TRANS/WP.29/576
15 juillet 1997

PROJET DE COMPLEMENT 1
A LA SERIE 03 D'AMENDEMENTS AU REGLEMENT No. 36

(Véhicules de transport en commun)

"5.7.4 Accès aux trappes d'évacuation

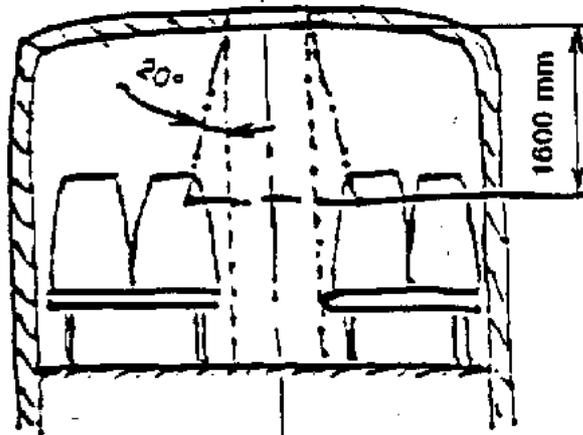
5.7.4.1 A l'exception des véhicules de la classe I une trappe d'évacuation au moins doit être située de telle façon qu'une pyramide tronquée à quatre faces, ayant un angle latéral de 20° et une hauteur de 1 600 mm, touche une partie d'un siège ou d'un support équivalent. L'axe de la pyramide doit être vertical et sa plus petite section doit être en contact avec l'ouverture de la trappe d'évacuation. Les supports peuvent être pliants ou mobiles à condition de pouvoir être verrouillés dans la position où ils sont utilisés. Cette position doit être prise pour vérification.

5.7.4.2 Si la structure du toit a une épaisseur supérieure à 150 mm, la section la plus faible de la pyramide doit toucher l'ouverture de la trappe d'évacuation au niveau de la surface extérieure du toit."

"Figure 11

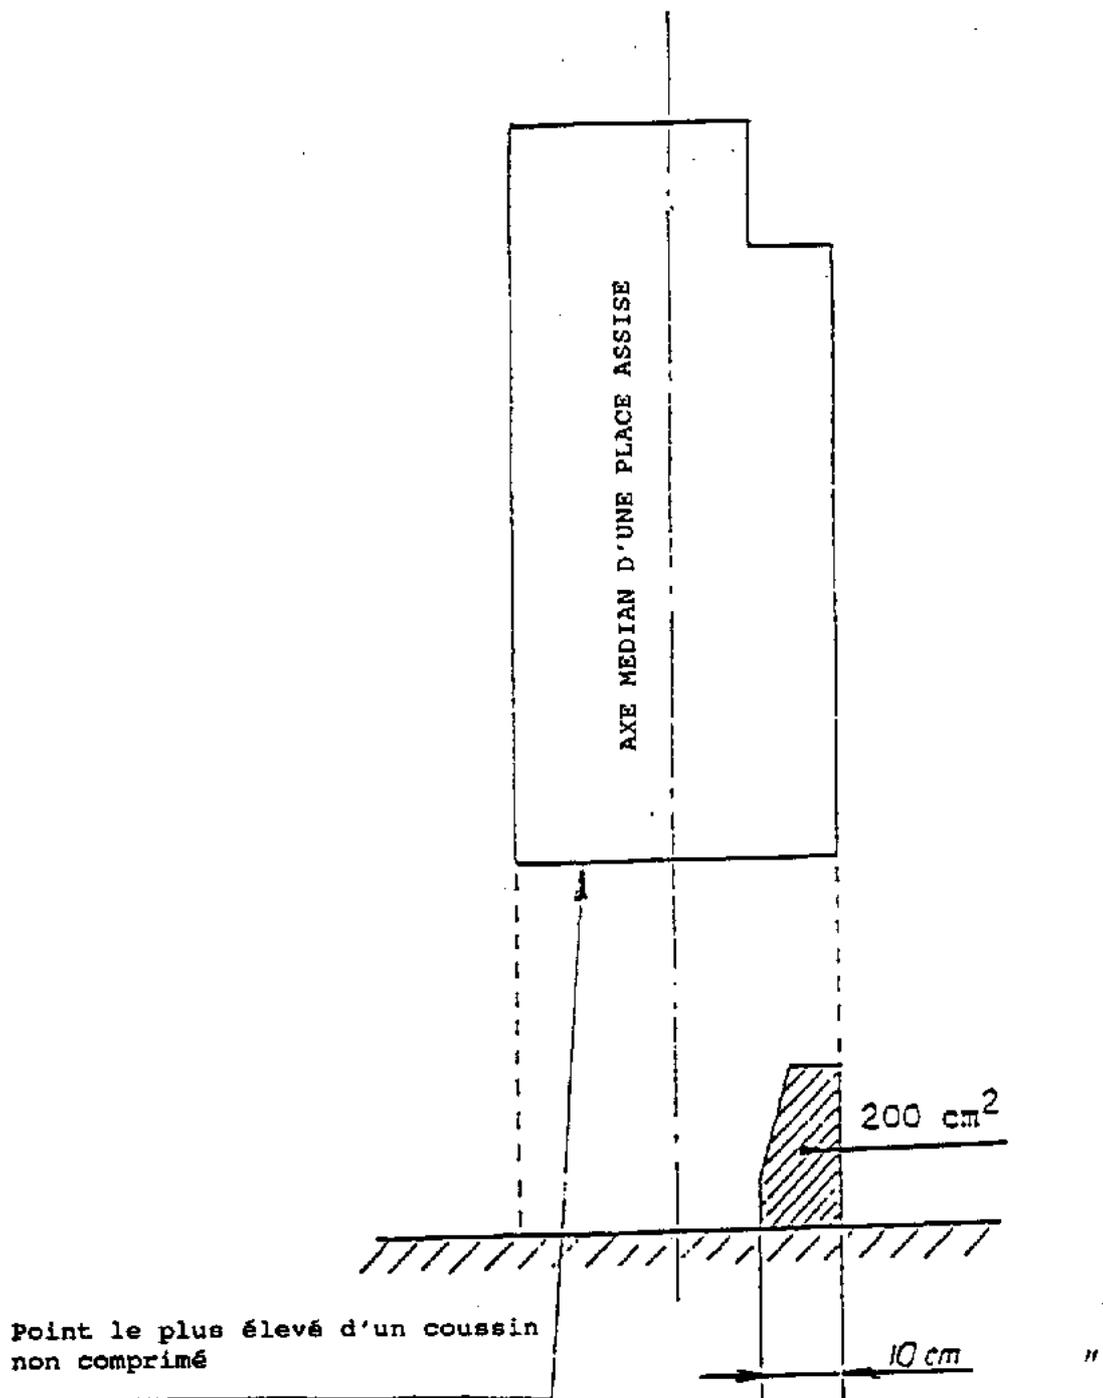
Annexe 3, figure 11, remplacer par la figure ci-après :

INTRUSION AUTORISEE D'UN CONDUIT
(voir paragraphe 5.7.8.6.2.3)

- "5.7.8.6.2.3 Intrusion d'un conduit (gaine d'air chaud par exemple), situé dans la partie basse de l'espace considéré, contre la paroi latérale du véhicule, d'une section ne dépassant pas 200 cm² et ayant une largeur maximale de 10 cm (voir annexe 3, figure 11)."

Figure A

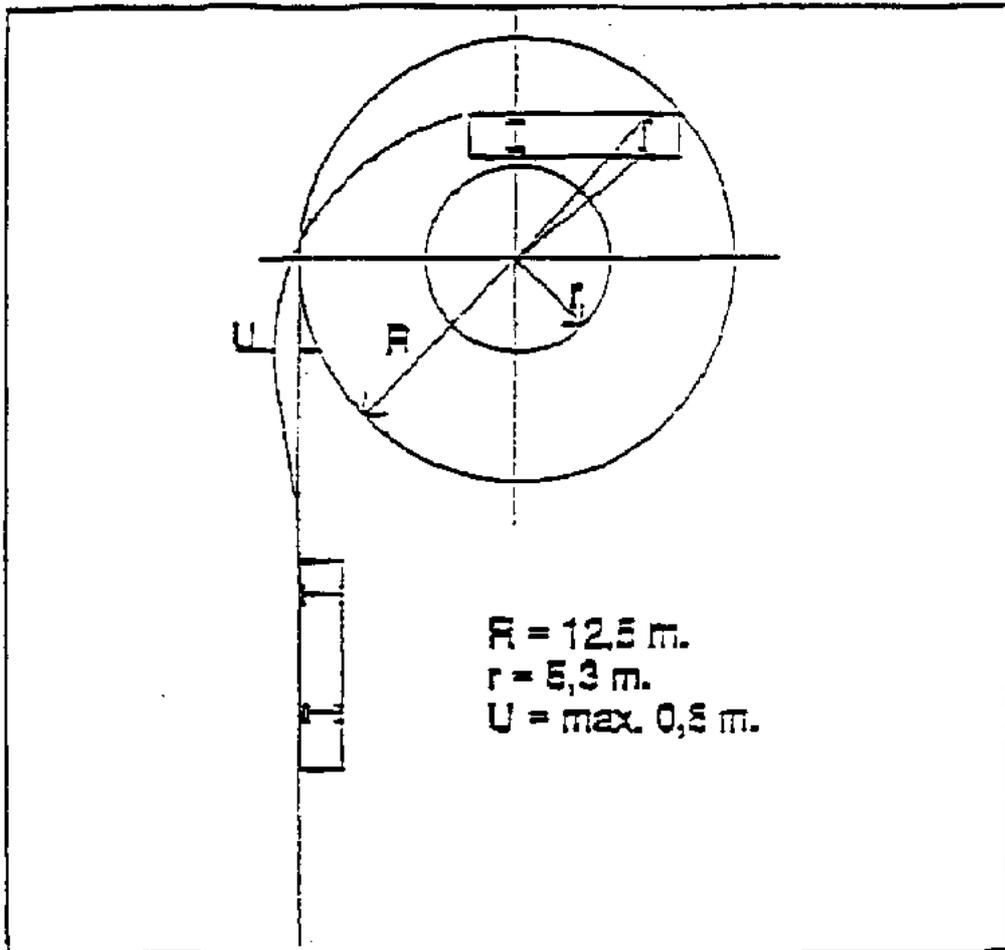
Annexe 4, figures A et B, remplacer par les figures ci-après (la figure C doit être supprimée) :

- "5.10.1 Le véhicule doit pouvoir s'inscrire à l'intérieur d'un cercle de 12,5 m de rayon, dans l'un ou l'autre sens de braquage, sans qu'aucun de ses points extrêmes ne dépasse le pourtour du cercle.
- 5.10.2 Lorsque les points extrêmes du véhicule se déplacent sur un cercle de 12,5 m de rayon, dans l'un ou l'autre sens de braquage, le véhicule doit pouvoir s'inscrire à l'intérieur d'une voie circulaire de 7,2 m de large (voir fig. A/B de l'annexe 4)."
